西条発電所1号機リプレース計画

計画概要と問題点のまとめ

図 1 燃料別 CO₂ 排出量

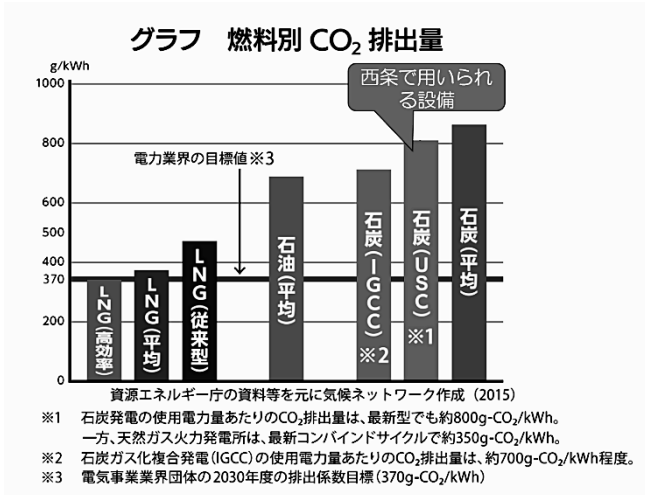
石炭火力発電は、他の発電方法と比較しても最も多くの CO₂ を排出します。図 1 に示すように、最新の技術である超々臨界圧 (USC) ¹⁾ 発電設備を採用しても、LNG 火力 ²⁾ と比べて 2 倍程度の CO₂ を排出します。また、図 2 に示すように今回計画されている新設 1 号機の出力は従来の 3 倍以上の 50 万 kW になり、年間 CO₂ 排出量も 2 倍以上の 246 万 t になります。これは一般家庭 49 万世帯分の年間 CO₂ 排出量に相当します。

図3 計画中の西条発電所が運転した場合のPM2.5の汚染シミュレーション（9月度）

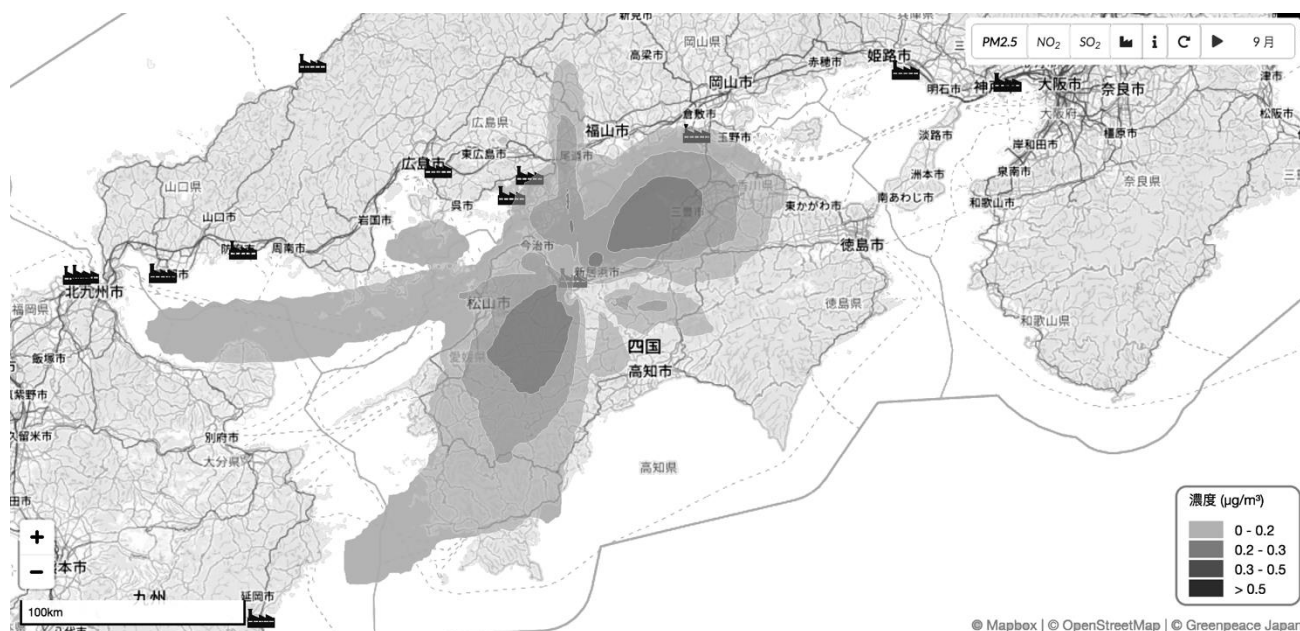
また、周辺地域の大気汚染をシミュレーションした結果を図3に示します。図3は6月に西条発電所から排出されるPM_{2.5}が拡散する様子をシミュレーションしています。これにより、周辺地域に限らず広い範囲で大気汚染の影響が現れることがわかります。

図5 リプレース後の海水温上昇

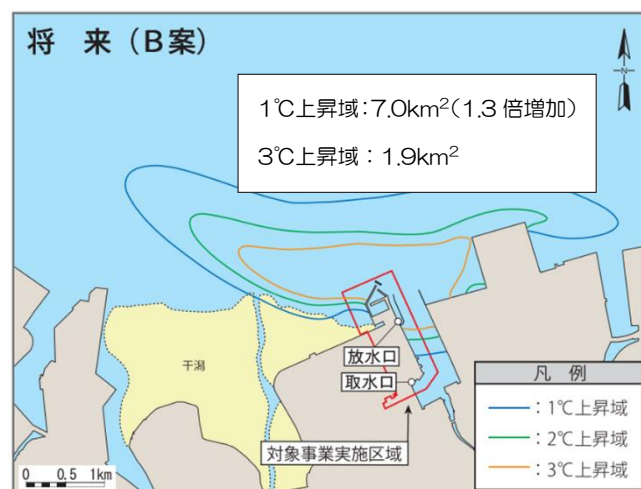
環境影響評価準備書において、海水温上昇のシミュレーションは行っていますが、それによる生態系への影響については定量的な評価がありません。本事業によって温水拡散面積が 1.3 倍に増えるにも関わらず、周辺海域に及ぼす影響は少ないと判断することは根拠が不十分です。また、準備書において「現状と比べて改善させる」ことを環境影響が少ないことの根拠とするような記述がありますが、現状ではなく発電所が立地する前と比べて環境影響を評価すべきです。なぜなら現状（既設稼働）で海洋生物へ影響を与えている可能性もあり、「現状と比べてどうか」という比較だけでは不十分です。海水温が上昇すれば、赤潮や青潮が発生するなど、漁業へ影響が出る可能性があり、生態影響を考慮したシミュレーションなどにより評価をすることが必須です。

図6 石炭灰（ばいじん・燃え殻）の発生量の変化

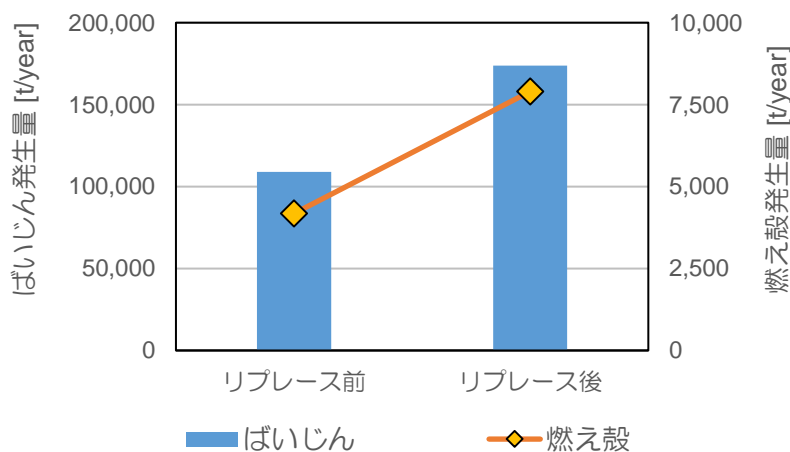
1号機のリプレースによって、ばいじんの年間発生量は 108,928t から 173,800t に増加し、燃え殻は 4,179t から 7,900t に増加すると予想されています。四国電力は、石炭灰（ばいじんお

よび燃え殻)は現状と同様にセメント原料等としてほぼ全量(99%)を有効利用するとしています。しかし、現在各地で発生する石炭灰はセメント工場だけでは受け入れきれず、大量の石炭灰の処理先がない状況であり、本当に99%を有効利用できるのか疑問が残ります。韓国などに石炭灰を販売することで現地の環境破壊を引き起こしていることや、下水道工事などの際に埋めて処分しているなどの現状があり、計画の整合性がないと言わざるを得ません。
